poPARKuj przy Bernardyńskiej

Konsultacje skweru pomiędzy ulicą Bernardyńską,
Purkyniego, Styki i Kossaka i św. Jana Kapistrana

RAPORT

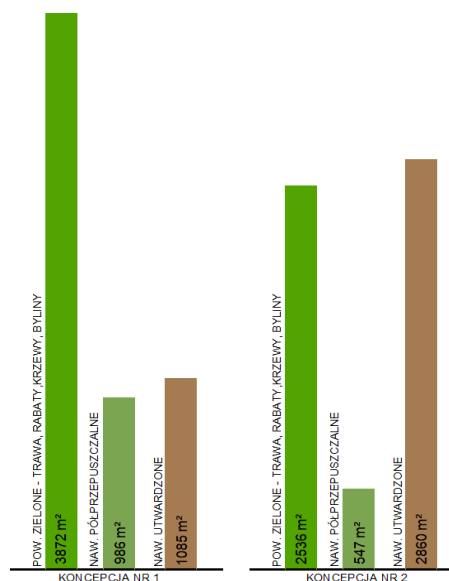
Lp.	OPINIE DOTYCZĄCE KONCEPCJI DRUGIEJ	ODPOWIEDZI
1	Ścieżki zaznaczone w koncepcji drugiej (rys. poniżej – żółte odcinki) wydają się być zbyt wąskie. Czy możliwe jest ich poszerzenie? 	Uwaga uwzględniona. Podczas aktualizacji projektu uwzględnione zostanie poszerzenie projektowanych ciągów pieszych.
2	Jaki jest plan na zagospodarowanie przestrzeni oznaczonej w projektach jako ciąg pieszo-jezdny? Szczególnie chodzi tu o fragment od ul. Styki i Kossaka (rys. poniżej). 	Wyjaśnienie. Udrożnienie ul. Św. J. Kapistrana oraz przywrócenie jej historycznego zarysu jako ciągu pieszo-jezdnego ma służyć zarówno mieszkańcom miasta (połączenie ulic Bernardyńskiej oraz Styki i Kossaka) oraz obsłudze zaplecza technicznego Muzeum Architektury. Oznaczony fragment może służyć w przyszłości jako plac pod pawilon gastronomiczny lub barobus (food-truck).

3 W drugiej koncepcji atrakcyjne są punktowo rozmieszczone strefy z zielenią oraz miejscem do siedzenia (rys. poniżej – miejsca oznaczone w kółkach).

Dziękujemy!

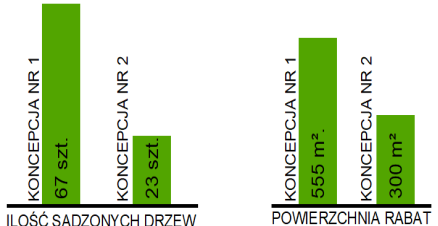
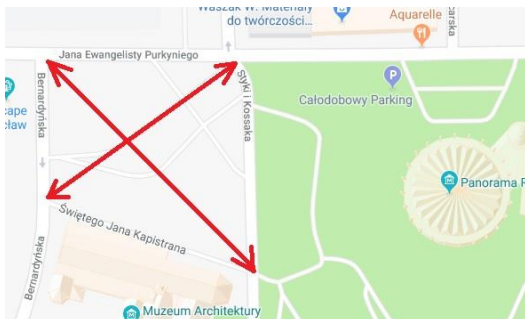
4 Głosy aprobaty za koncepcją nr 2 (12 głosów).

Główne argumenty przemawiające za tym pomysłem, to:

- wrażenie występowania większej ilości zieleni w porównaniu do koncepcji nr 1,
- nawiązanie poprzez nasadzenia do mieszczącego się nieopodal Parku Juliusza Słowackiego,
- nadanie „lekkości przestrzeni”,
- duża ilość nasadzeń drzew może w przyszłości skutkować większą liczbą miejsc zacienionych.

Uwaga częściowo uwzględniona.

Koncepcja nr 1 zawiera ponad 1300 m² więcej powierzchni zielonych w stosunku do koncepcji nr 2.

Ponadto obydwa warianty zakładają nowe nasadzenia, przy czym w wariantcie nr 2 przewiduje się 23 szt. drzew a w wariantcie nr 1 – 67 szt. Przestrzeni zacienionych więcej zatem będzie w koncepcji nr 1.

Wariant nr 2 zakłada rewaloryzację istniejącego założenia z poszanowaniem idei poprzedniego projektanta. Zmieniony zostanie jednak charakter tego miejsca stawiając na rekreację i wypoczynek mieszkańców.
